Objet : Demande d'accès n° 2016-10-39 – Lettre réponse

RAPPORT D'ANALYSE

OBJET : Modification du certificat d'autorisation relatif à la construction de l'autoroute 70 en contournement de la Ville de Jonquière – Travaux de construction du tronçon situé entre les chaînages 9+390 et 11+580, et de l'échangeur Saint-Hubert – Ouverture de l'écran antibruit

N/RÉF. : 3211-05-351

ANNEXE 2 – CLIMAT SONORE ACTUEL ET PROJETÉ

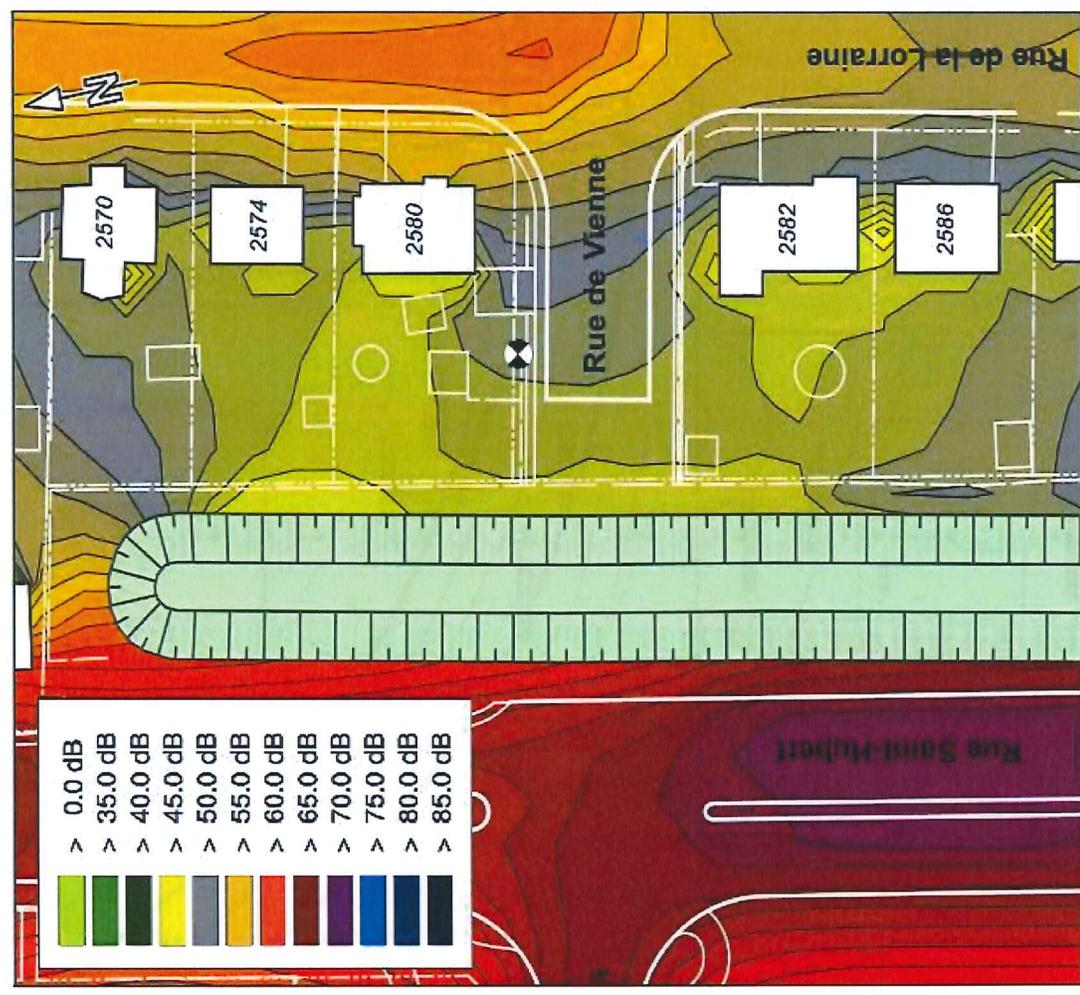
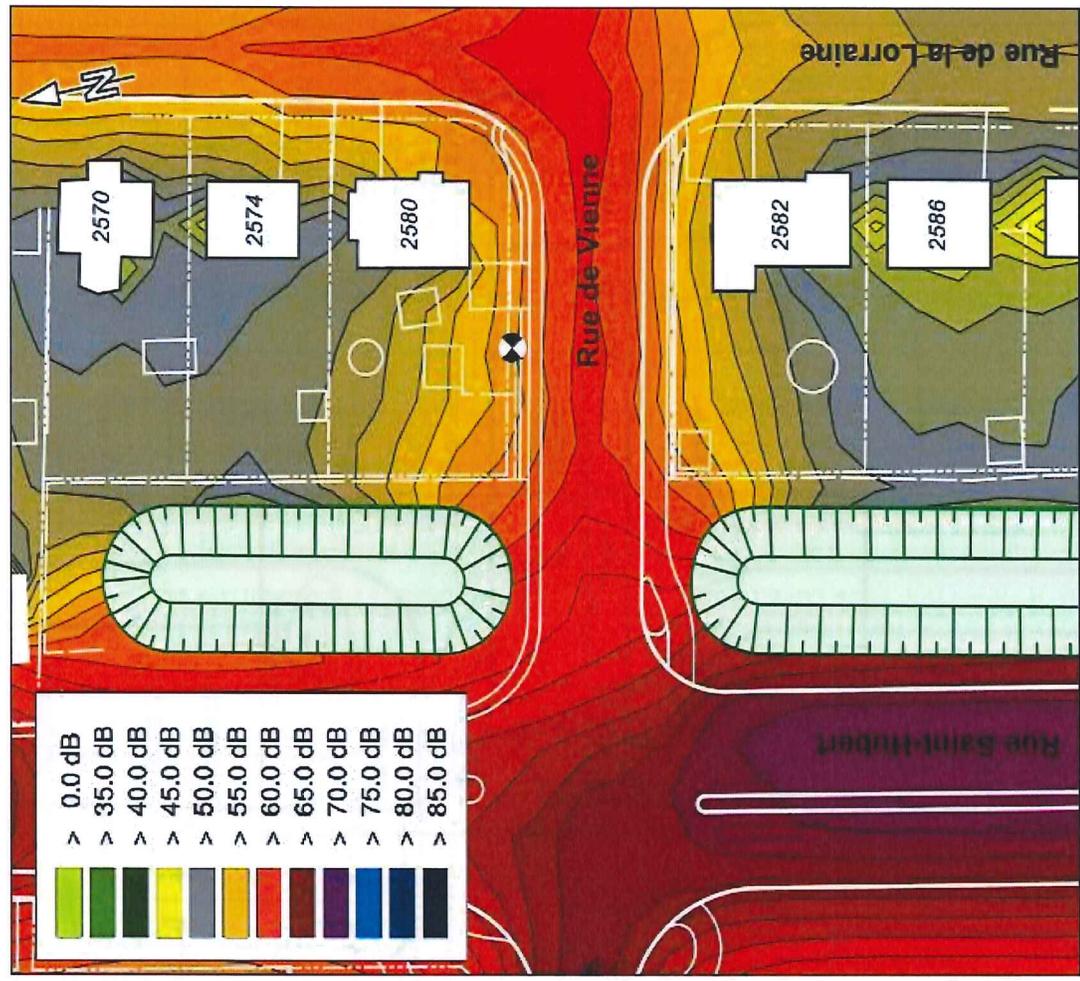
La connexion de la rue de Vienne à l'intersection Saint-Hubert–des Mouettes fera en sorte de permettre le trafic de transit sur ce nouveau tronçon afin d'accéder ou de sortir du quartier de la Petite France. La présence d'un nouveau trafic dans ce secteur engendrera nécessairement une augmentation des niveaux sonores. Afin d'en évaluer l'importance, le Ministère a demandé à la Ville de produire une évaluation des niveaux sonores actuels et projetés à l'intersection de Vienne–de la Lorraine, soit l'entrée du quartier (voir annexe 2). L'un des points utilisés (P1) correspond au point retenu pour le suivi du climat sonore réalisé en 2007. Celui-ci est localisé au 2580, rue de Vienne, soit sur le terrain d'une propriété à proximité de l'écran antibruit. Il s'agit de l'endroit où l'impact ressenti du climat sonore risque d'être le plus grand.

hauteur de 43,2 dBA. La ventilation des résultats projetés indique que le niveau sonore de la circulation routière sur le nouveau tronçon serait de 53,5 dBA, soit un niveau assez semblable à celui provenant notamment de l'intersection Saint-Hubert–des Mouettes, une fois l'écran antibruit ouvert. Combinés, les contributions sonores individuelles de chaque source donnent un résultat de 56,6 dBA. Ceci représente donc une augmentation totale de 7,2 dBA par rapport à la situation actuelle. Selon la modélisation réalisée et illustrée à l'annexe 2, cette augmentation semble se concentrer principalement dans

La modélisation réalisée indique que le niveau sonore attribuable au bruit provenant des aménagements trans-écran, soient ceux étant assujettis au seuil fixé par le décret, serait de 52,9 dBA. Ce niveau modélisé respecte donc le décret. Ce n'est que lorsqu'est additionné le niveau sonore généré par la circulation sur le nouveau tronçon de la rue de Vienne que le seuil de 55 dBA est dépassé. Or, il importe de préciser que cette partie de projet n'est pas couverte par le décret et est de juridiction municipale. Quoiqu'il en soit, nous convenons que les niveaux modélisés frôlent le seuil de 55 dBA. Compte tenu de l'incertitude sous-jacente à la modélisation, laquelle est expliquée à la section suivante, nous sommes d'avis que des mesures doivent pouvoir être mises en place afin de réduire les niveaux de bruit dans l'éventualité où ceux-ci seraient problématiques.

Comme aucune étude sur les prévisions des débits de circulation post-construction n'a été réalisée, l'hypothèse retenue pour estimer la future circulation à la nouvelle intersection a été fixée à 1 500 véhicules par jour, soit la moitié des 3 000 véhicules passant actuellement par l'intersection Saint-Hubert–de la Charente. En fonction des nouvelles habitudes qui seront adoptées par les usagers de la route, il est probable que les niveaux sonores futurs soient inférieurs ou supérieurs aux niveaux sonores modélisés. En d'autres mots, l'hypothèse retenue crée une incertitude qu'il n'est pas possible d'évaluer dans le cadre de la présente analyse. Par conséquent, la Ville de Saguenay s'est engagée à réaliser un suivi du climat sonore dans le secteur afin de mesurer l'impact réel du projet. Ce suivi, à réaliser environ un an après l'ouverture de la

rue de Vienne, consistera en trois séries de mesure de 24 heures prises au point P1 sur trois jours illustrant différents types d'achalandage. Cette série de mesures devra être réalisée au cours d'une semaine représentative de l'achalandage annuel moyen et susceptible d'engendrer les plus forts impacts sur les résidents du secteur.
